改善箇所説明図

基準不適合発生箇所

ボディーコントロールモジュール

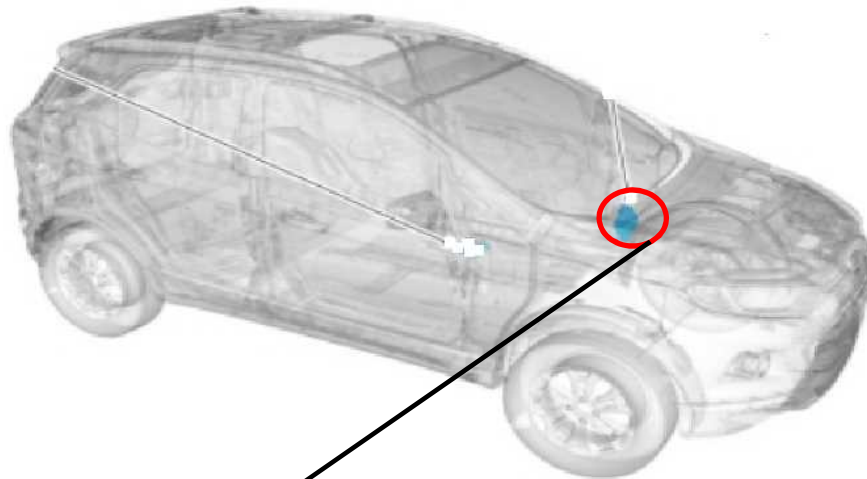
不具合の内容

平成 29 年 6 月 23 日付リコール届出番号「外 2492」において、改善措置作業の指示が不適切なため、ボディーコントロールモジュールのプログラムが変更されていない。そのため、衝突時にドアロックが自動で解除せず、保安基準第 18 条の基準に適合しない。

改善措置の内容

全車両、ボディーコントロールモジュールのプログラムを変更する。

識別：運転席ドア・ストライカー 下ビスの頭部に白ペンを塗布する。
